COMUNE DI PONSACCO

VARIANTE AL REGOLAMENTO URBANISTICO PER LA REVISIONE DELLE PREVISIONI DELL'UTOE 5 "VAL DI CAVA"

INTEGRAZIONE ALLE INDAGINI GEOLOGICHE (ai sensi dell'articolo 5, comma 2, del D.P.G.R. 53/R/2011)

Settembre 2017

Fig. 1 - Piano di Gestione del Rischio Alluvioni Distretto Appennino Settentrionale
Estratto della Carta della Pericolosità Idraulica (2016)

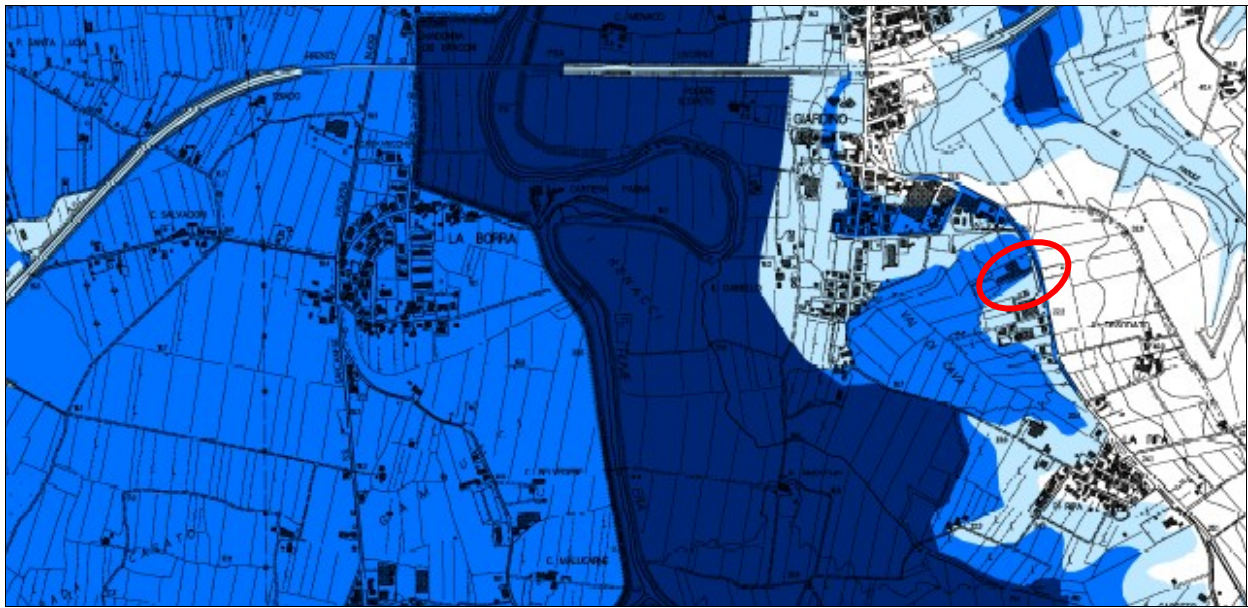
Il comparto n. 10 dell'area oggetto della presente Variante ricade in un ambito a Pericolosità da alluvione media (P2) del PGRA UOM Arno, corrispondente alla Pericolosità idraulica elevata (I3) del DPGR 53/R. Per tale ambito non sono stati individuati gli interventi finalizzati alla messa in sicurezza idraulica rispetto al battente atteso per eventi di piena riferiti alla Pericolosità P2 e le azioni di compensazione al fine del non aumento del rischio nelle aree adiacenti. Risulta dunque necessario esplicitare, già a livello di Variante, il quadro conoscitivo delle condizioni di allagabilità del comparto, anche in relazione alla presenza del reticolo minore ed all'assetto planoaltimetrico dell'areale interessato dalla trasformazione.

Come richiesto, è di seguito valutata anche la compatibilità idraulica rispetto alle pericolosità individuate dal P.G.R.A.; il comparto n. 10 risulta caratterizzato da pericolosità P2 (pericolosità da alluvione media), come mostra l'estratto cartografico di **Fig.1**.

Tenuto conto di ciò, per il comparto n. 10 emerge l'esigenza di compensare rispetto alle perimetrazioni di P.G.R.A. una volumetria maggiore di quella calcolata per la sola invarianza idraulica.

Fig. 2 - Regolamento Urbanistico Comune di Ponsacco – Studio idrologico-idraulico
Estratto della carta Planimetria battenti TR200 (2008)

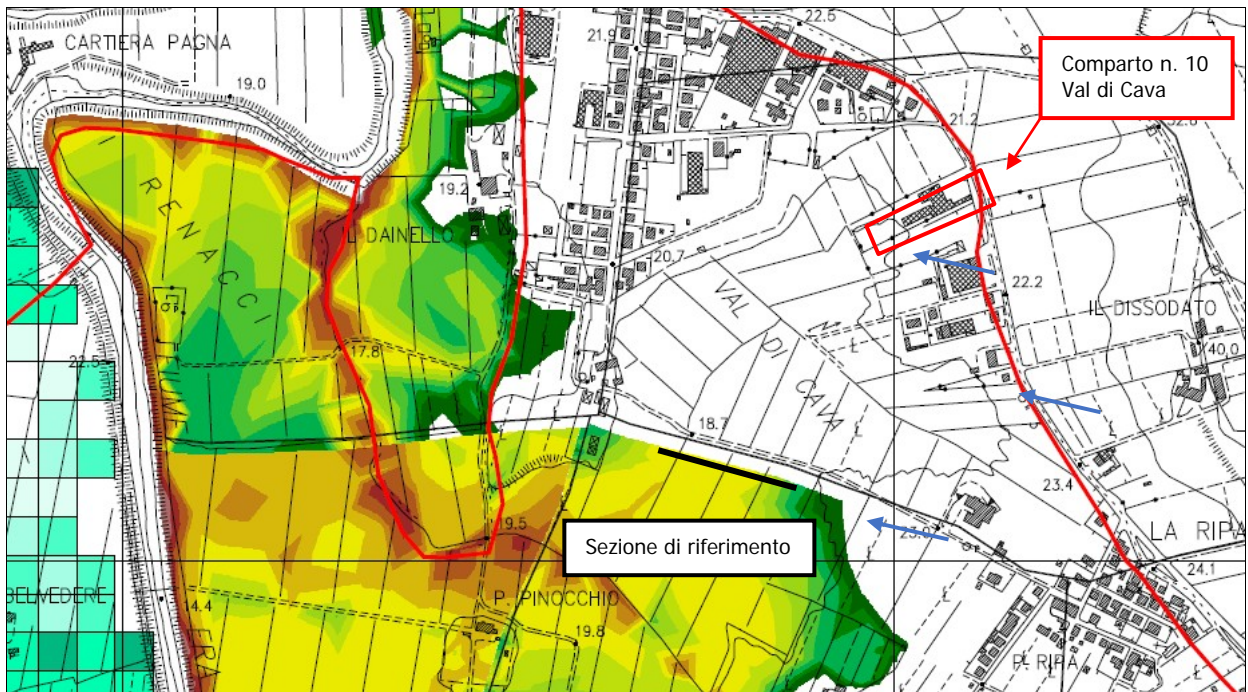
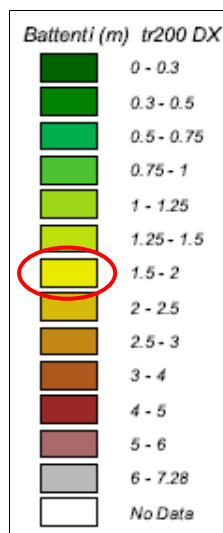
A differenza di altre zone del territorio comunale, la porzione di territorio interessata dal comparto n. 10 non è coperta dalle indicazioni circa i battenti di esondazione rispetto allo studio idraulico redatto dall'Ing. Croce per il Regolamento Urbanistico (2008), come mostra l'estratto cartografico di **Fig.2** con la relativa legenda riportata in **Fig.3**.

Non disponendo quindi di un battente preciso per il comparto n. 10 si è proceduto ad estrapolare questa informazione mediante un ragionamento sull'altimetria della zona.

Innanzitutto si osserva che, seguendo le curve di livello (frecche blu di Fig. 2), la quota del comparto coincide con quella a cui corrispondono battenti compresi tra 0 e 0.3 m (Fig. 3). Ritenendo questa valutazione un po' grossolana, per dimensionare la volumetria di compenso si è fatto riferimento alle quote del LIDAR, procedendo come segue.

E' stata individuata una sezione di riferimento nella parte di cartografia in cui sono disponibili i battenti (sezione di riferimento di Fig. 2); ricadendo interamente nel colore giallo, si ricava che in corrispondenza di detta sezione il battente è compreso tra 1.5 m e 2 m. Cautelativamente è stato assunto un battente di 2 m.

Fig. 4 – Estratti LIDAR e sintesi delle valutazioni sul compenso volumetrico per allagamento

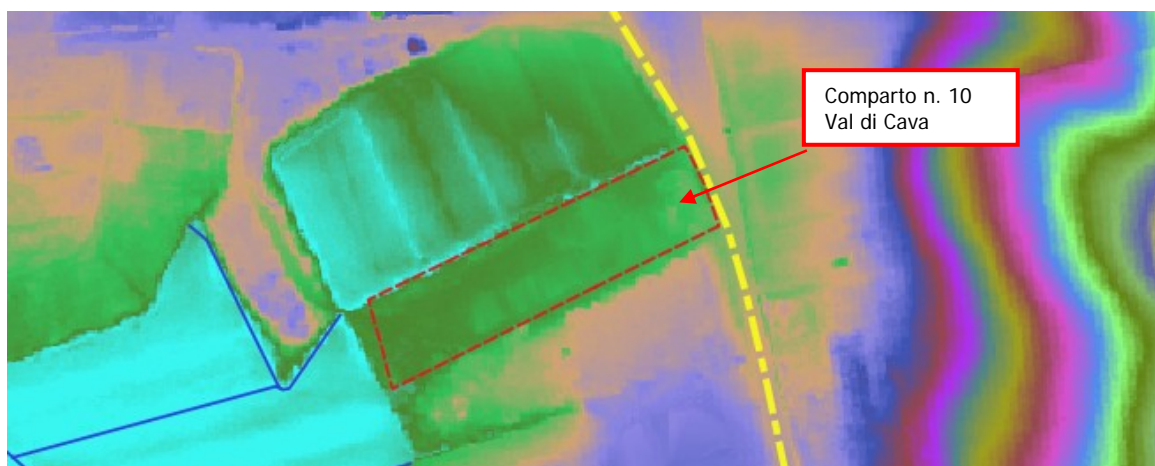
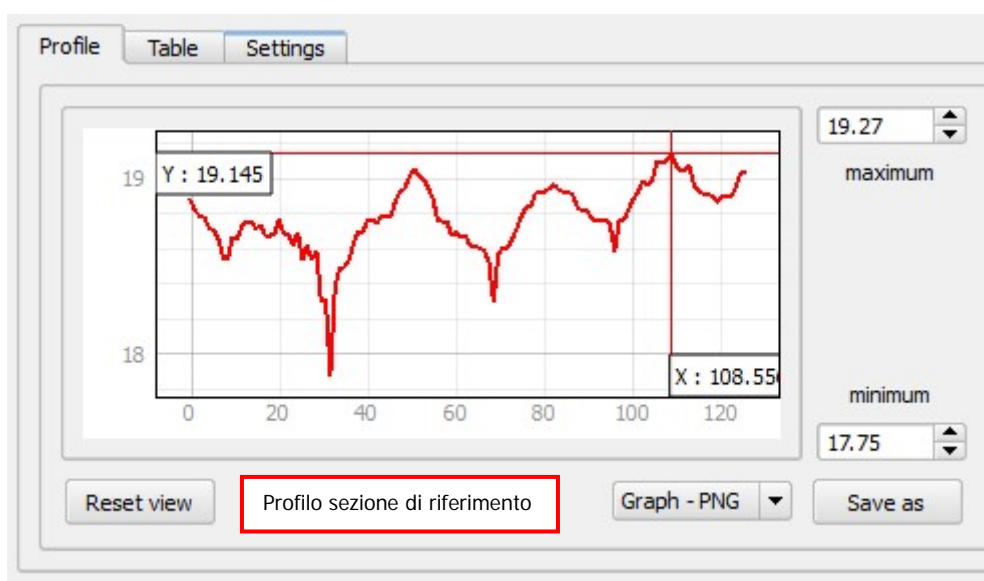
Mediante i dati del LIDAR è stata ricavata sia la quota media dell'area del comparto n. 10, sia estrapolato il profilo della sezione di riferimento. Come mostra la successiva **Fig.4**, la quota media del comparto, secondo il LIDAR, risulta pari a 20.40 m s.l.m., mentre la quota media della sezione di riferimento risulta pari a 18.50 m s.l.m. Avendo scelto cautelativamente un battente pari a 2 m sulla sezione di riferimento, risulta che il livello massimo raggiungibile sia pari a 20.50 m s.l.m., che, applicato al comparto n. 10, si traduce in un battente medio sul comparto pari a 10 cm. Queste valutazioni sono riassunte nella successiva Fig. 4.

**H media pc
 Comparto n. 10
 (da Lidar)
 20.40 m s.l.m.**
**H media pc
 Sez. di
 riferimento
 (da Lidar)
 18.50 m s.l.m.**
**Max battente
 TR200 Sez. di
 riferimento
 (da Fig. 2)
 2 mt**
**Max livello TR200
 20.50 m s.l.m.**
**Max battente
 Comparto n. 10
 10 cm**

Fig. 5 - Individuazione dell'area di compenso all'interno del comparto n. 10

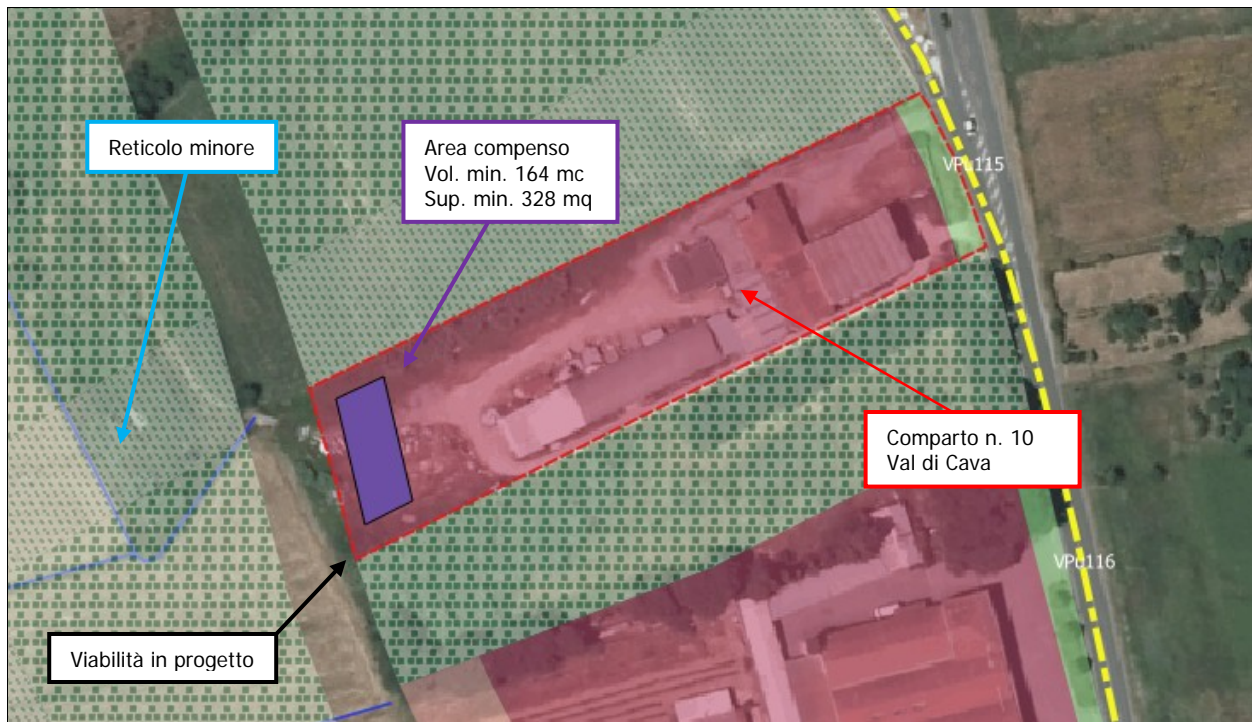
Si ritiene dunque che le condizioni di attuazione della Variante debbano ricomprendere e dettagliare anche le azioni per la sicurezza idraulica e per il non aumento del rischio.

Complessivamente dovranno essere compensati volumi pari ad almeno 164 mc.

Essi dovranno necessariamente essere ricavati nella porzione Ovest del lotto, indicativamente come mostrato nella successiva **Fig. 5**.

Si prescrive uno scavo di profondità non superiore a 50 cm che dovrà essere collegato al reticolo idraulico minore al di là della viabilità di progetto.
